Detaljplan för "Etapp 3 söder"

Strängnäs, Strängnäs kommun

Miljö- och Samhällsbyggnadsnämnden beslutade 2021-03-24 enligt § 52 att sända ut detaljplan för samråd enligt 5 kap. 20 § plan- och bygglagen (2010:900). Samrådsperioden pågick mellan 2021-04-09 - 2021-04-30.

FÖRSLAG: GÅNGBRO

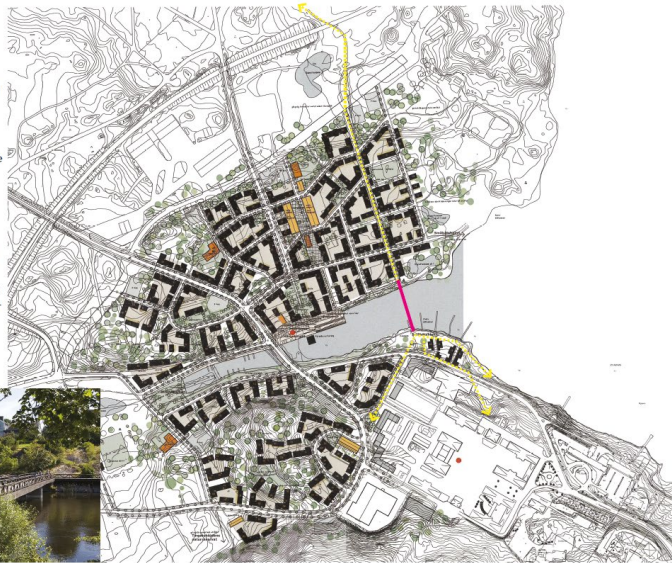
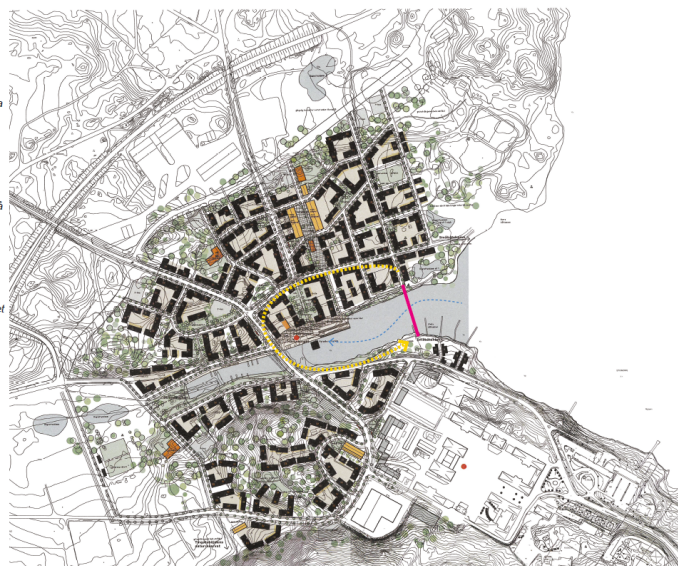
En gångbro vid rosa heldraget streck på kartan förkortar avståndet till centrum, marinan och Campus med ca 600 meter för många framtida boende. Den ökade närheten ökar områdets attraktivitet, ger bostäderna högre värde och gör att fler går eller cyklar istället för att ta bilen.

Gångbrons läge blir naturligt från udden där man ser över till Eldsund. Från brofästet på Campus-sidan finns flera anslutande vägar. Från Eldsundssidan är bron en direkt förlängning på den långa gata som dessutom fortsätter som G/C-väg under Strängnäsbron.

Med gångbron kan man röra sig runt i Eldsund. Det skapar många fler vägval och möjligheter till promenadvägar. Man kan tänka sig att det blir en populär runda att promenera eller springa olika varv längs vattnet. Eller att promenera från centrum ut till Eldsund längs vattnet, gå över på gångbron, besöka Hamntorget och vända tillbaka på bilbron.

Man kan tänka sig en låg träbro. Segelbåtar ska ändå inte in närmare hamntorget (antar att det blir grunt). Små rodd och motorbåtar kan fortfarande komma under bron och lägga till vid torget. Det blir en barriär som reglerar båttrafiken utan skyltar etc.

Detaljplanen omfattas av detaljplaneprogrammet för Norra staden. Första etappen, som godkändes av kommunfullmäktige 2011-05-30. I detaljplaneprogrammet pekas inte någon brokoppling ut i den sträckning som föreslås enligt inkommen synpunkt.

Påverkan på DP Eldsund 6:16, etapp 3 söder:

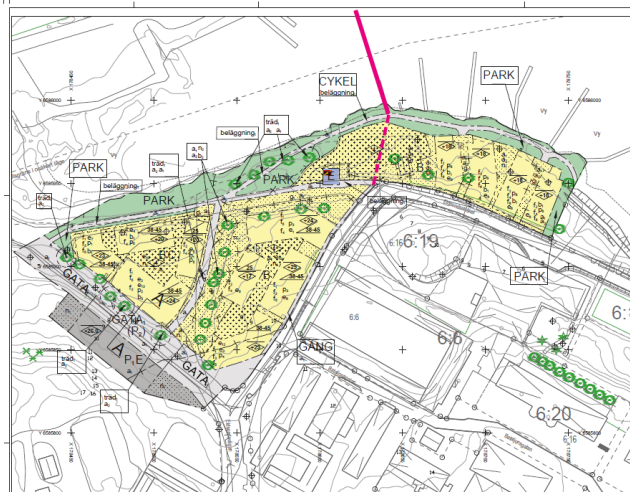
Gångbron skulle landa vid marinans innersta brygga (bron som heldragen rosa linje). Även en väg (trappa?) upp över prickmarken för att förbinda bron och kvartersgata (streckad rosa linje).

Gångbron kan också påverka DP Eldsund 6:16, etapp 3 norr.

Även om inte gångbron byggs nu kan detaljplanen ändå förbereda för gångbron.
